柏崎刈羽原子力発電所

地震随件事象に対する考慮 津波に対する安全性について

コメント回答

平成21年5月1日
東京電力株式会社

コメントに対する回答（海底地形変化量分布図）

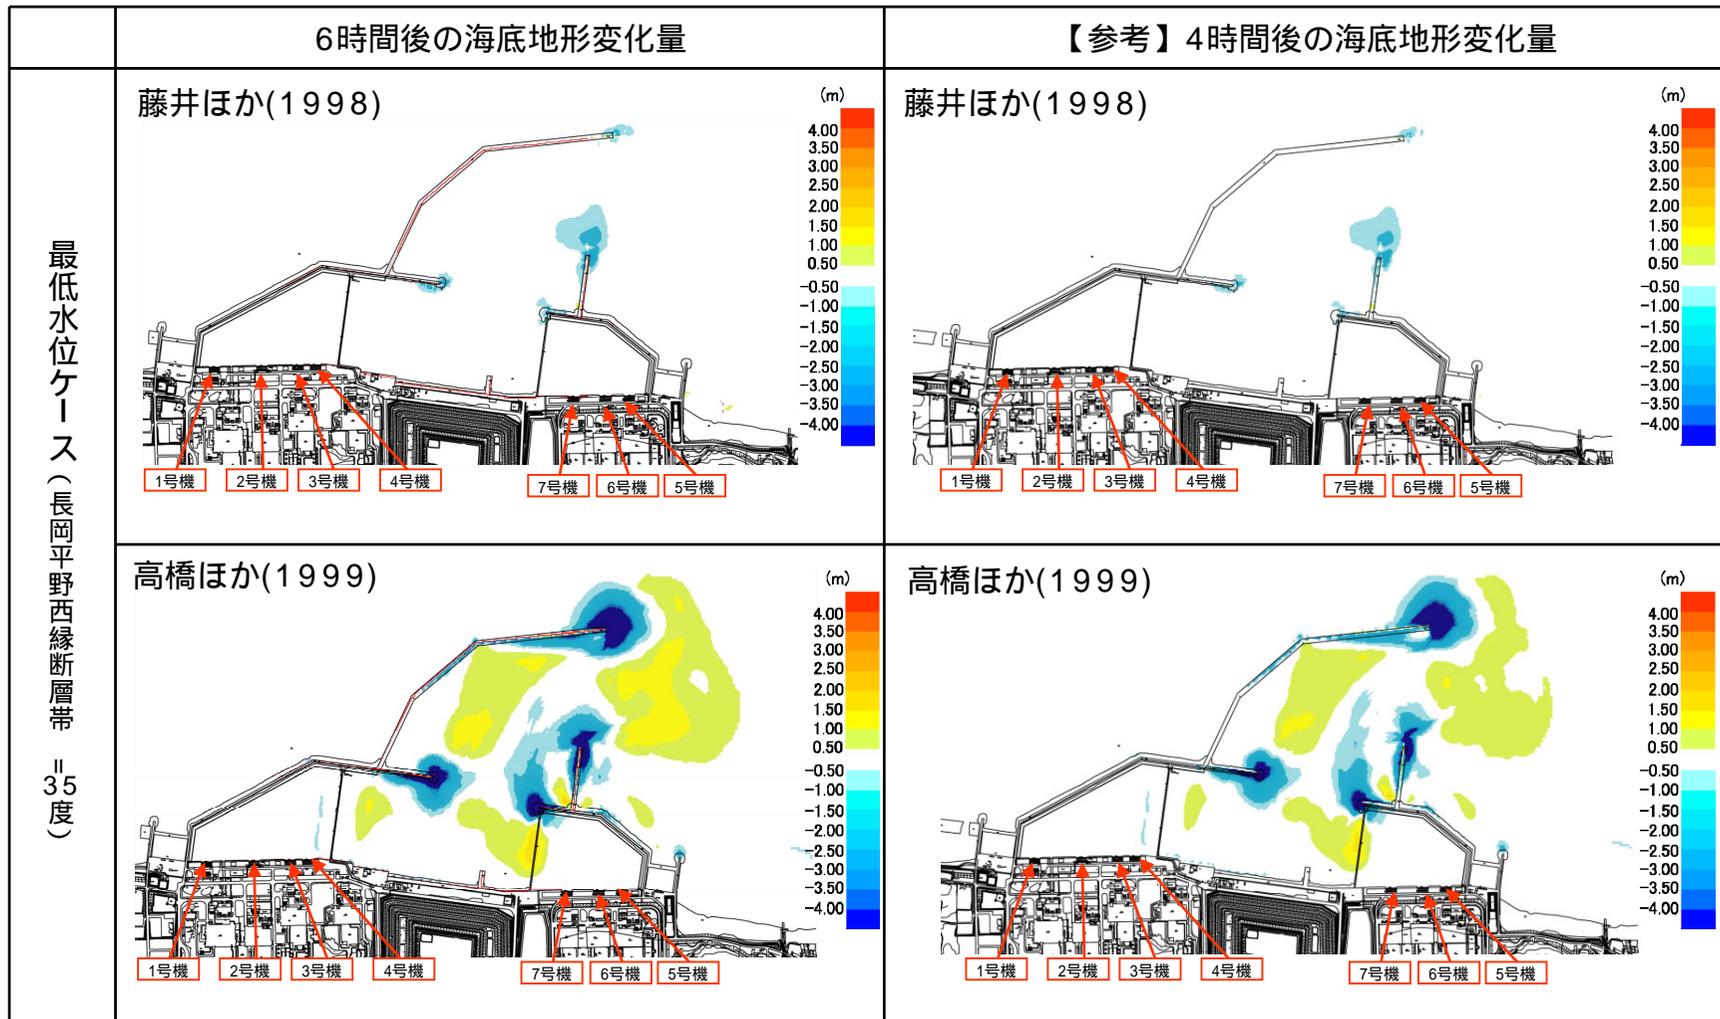
砂移動解析について、再現計算時間 4 時間では、津波の振幅の減衰を十分に確認できていない可能性がある

- 再現計算時間を6時間に延長して砂移動解析を実施
- 数値シミュレーションは，藤井ほか(1998)及び高橋ほか(1999)の手法による
- 浮遊砂濃度の上限値 C_{max} は1%に設定
- 対象津波は，取水口前面において最高水位を示す日本海東縁部の想定津波（ $M_w=7.85$ ）と，最低水位を示す長岡平野西縁断層帯（ $\theta = 35^\circ$ ）による想定津波（ $M_w=7.64$ ）

コメントに対する回答（取水口前面の地形変化量と水位の関係）

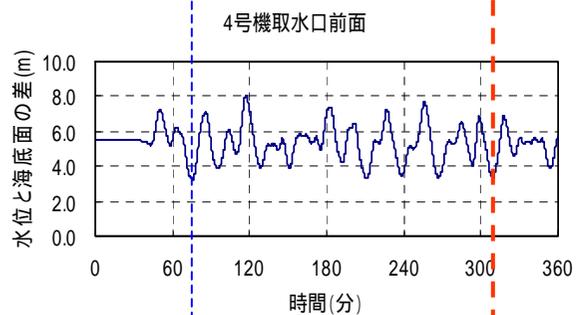
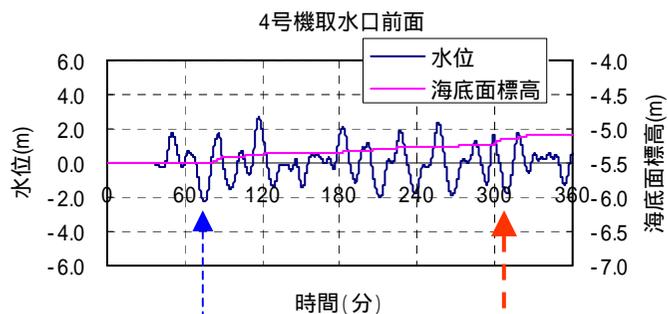
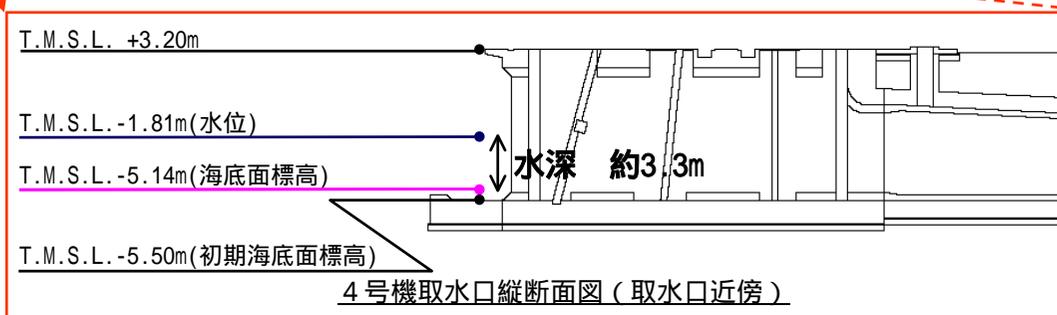
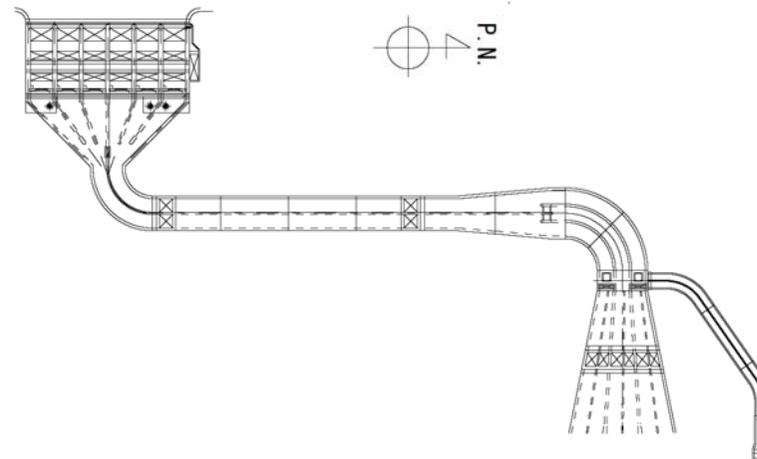
海底面変動を示すグラフのスケールが小さい

例) 約5時間10分後の地形変化量と水位の関係

最小水深（約3.2m）を示す時刻
（約1時間16分後）
